CORPORACION VIAL DEL URUGUAY S.A.

**Licitación Circuito de Ruta 8.
"Contrato de Obra Pública de Rehabilitación, Mantenimiento, y
financiación de la Infraestructura Vial de las Rutas 8, 17, 18 y 26"**

COMUNICADO N° 3

COMUNICADO N.º 03

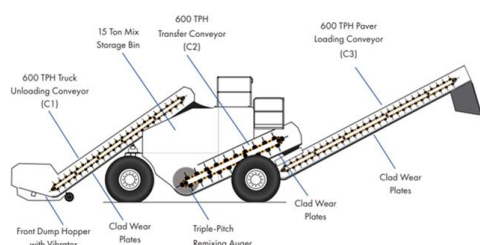
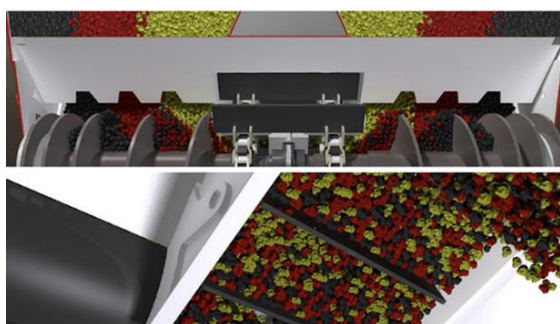
El equipo Vögele PowerFeeder MT 3000 presenta una configuración en la cual la mezcla asfáltica es recibida directamente desde los camiones en una tolva de recepción, cuya capacidad nominal es del orden de 16 toneladas. Considerando adicionalmente el material contenido en las cintas transportadoras, la cantidad total de mezcla alojada en el equipo se sitúa en el entorno de 18 a 19 toneladas.

Dicha capacidad se encuentra asociada a la tolva de recepción y al sistema de transporte, sin la existencia de una zona de almacenamiento intermedio independiente, entendida como un volumen de acopio destinado a desacoplar el ritmo de descarga de los camiones del ritmo de alimentación de la terminadora.

Por su parte, los equipos Roadtec tipo Shuttle Buggy presentan una configuración diferente, en la cual no existe almacenamiento significativo en la zona de recepción, sino que el material es transferido hacia una tolva de almacenamiento interna, ubicada dentro del equipo, la cual sí constituye un almacenamiento efectivo intermedio. En estos equipos, considerando la capacidad de almacenamiento interno y el material contenido en las cintas transportadoras, la cantidad total de mezcla alojada es también del orden de 18 toneladas aproximadamente.

En lo referente al tratamiento de la mezcla, se observa que tanto el Vögele MT 3000 como los equipos Roadtec Shuttle Buggy incorporan sistemas basados en tornillos sinfín, cuya función principal es el acarreo continuo y la dosificación uniforme del material, permitiendo redistribuir el material segregado lateralmente durante la descarga desde los camiones. Dichos sistemas contribuyen a la uniformización del flujo de alimentación, pero no constituyen un sistema de mezclado activo en sentido estricto, entendido como un equipo destinado a remezclar y recombinar el material dentro de una cámara o volumen de mezcla dedicado.

Finalmente, se considera pertinente señalar que, a la fecha, el parque de equipos operativos en el país está compuesto por aproximadamente ocho (8) equipos MTV Vögele, mientras que existe un único equipo Roadtec en operación, de antigüedad considerable. Esta situación refuerza la necesidad de una interpretación clara y precisa de los requisitos del Pliego, a efectos de asegurar igualdad de condiciones, adecuada competencia y correcta evaluación técnica de las ofertas.
